**Impianto agro-fotovoltaico da 79.209,15 kWp
(65.000 kWe in immissione), opere connesse ed
infrastrutture indispensabili per la connessione
alla Rete di Trasmissione Nazionale**

Comuni di Ramacca e Belpasso (CT)

Addendum allo Studio di Impatto Ambientale

Progetto n. 225251
Revisione: 00
Data: Aprile 2022
Nome File: 225251_Addendum SIA.docx

Figura.1- Lay out generale Impianto di Utenza e Impianto di Rete a seguito dello spostamento

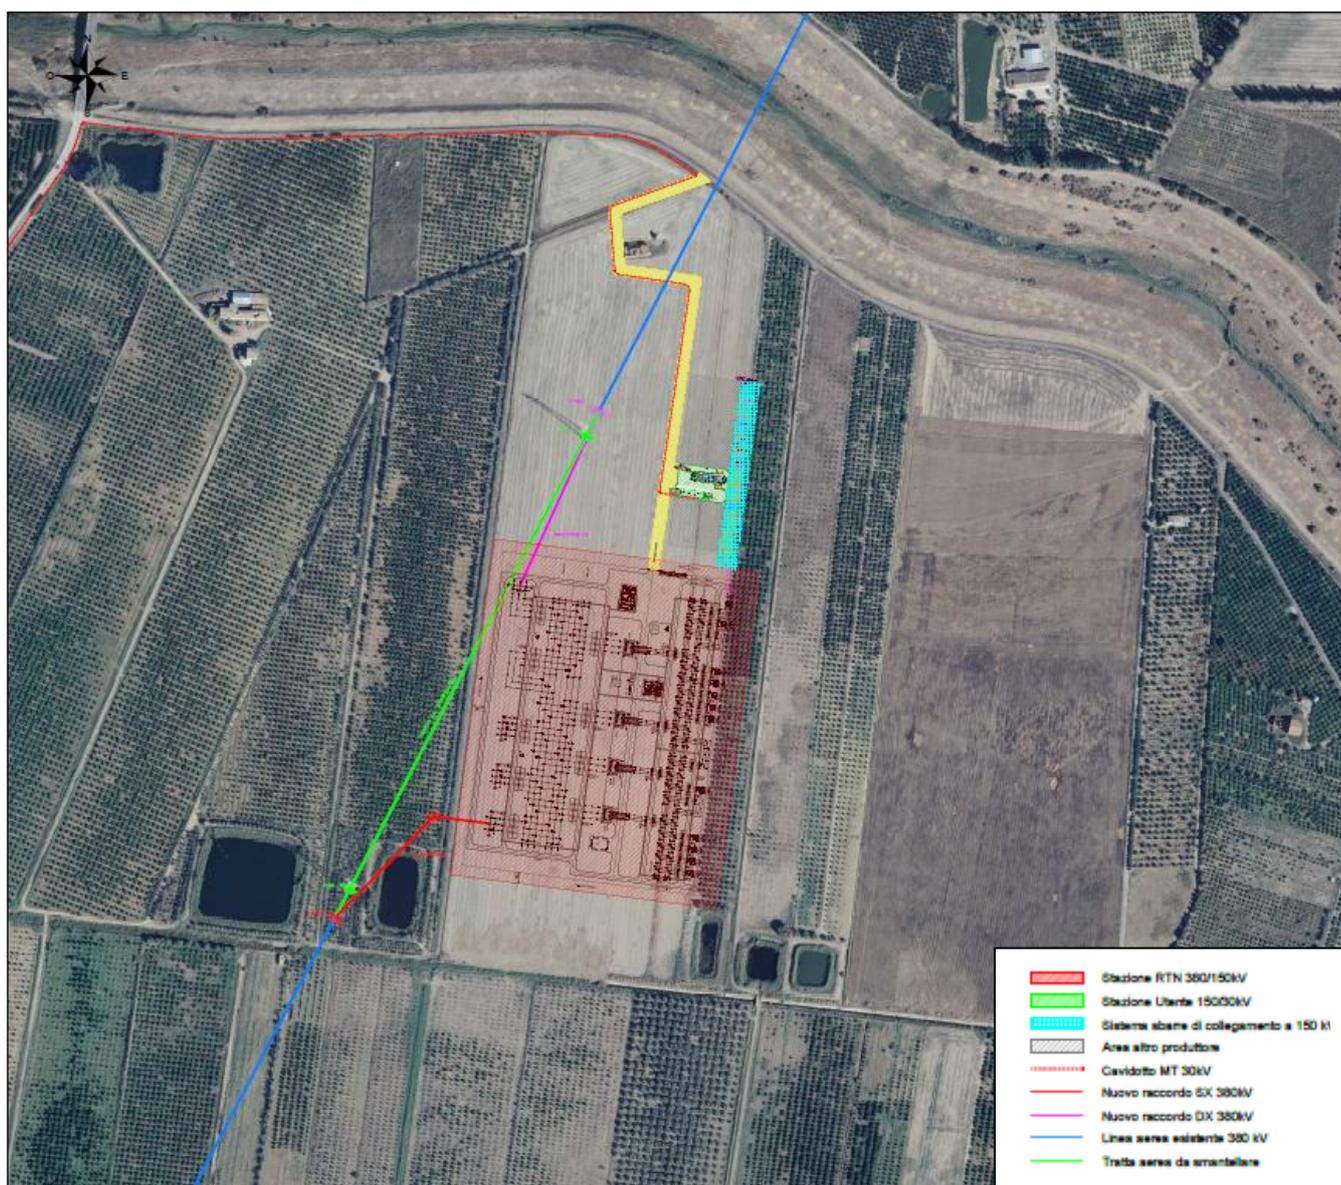
La principale variazione che verrà apportata rispetto al progetto trasmesso in data 02/08/2021, (prot. n. MATT/84848) consiste nello spostamento della nuova stazione RTN e conseguentemente della Stazione di Utenza e di tutte le opere condivise con gli altri operatori, di circa 70 m a Nord, rispetto all'attuale posizione prevista.

Le opere ricadranno sempre all'interno dei medesimi terreni individuati nell'assetto originale.

Conseguentemente a tale spostamento, saranno variate le seguenti opere:

1. Il percorso della strada di accesso alla Stazione di Utenza e alla Stazione RTN invece di essere interamente rettilinea, sarà leggermente deviata nei pressi dell'accesso dalla strada principale;
2. Per i raccordi di linea e per il collegamento in entra-esce sull'elettrodotto 380 kV "Chiaramonte Gulfi – Paternò", saranno previsti in totale n.3 sostegni invece dei n.2 del precedente assetto; il posizionamento dei nuovi sostegni sarà adattato allo spostamento globale delle opere di connessione.
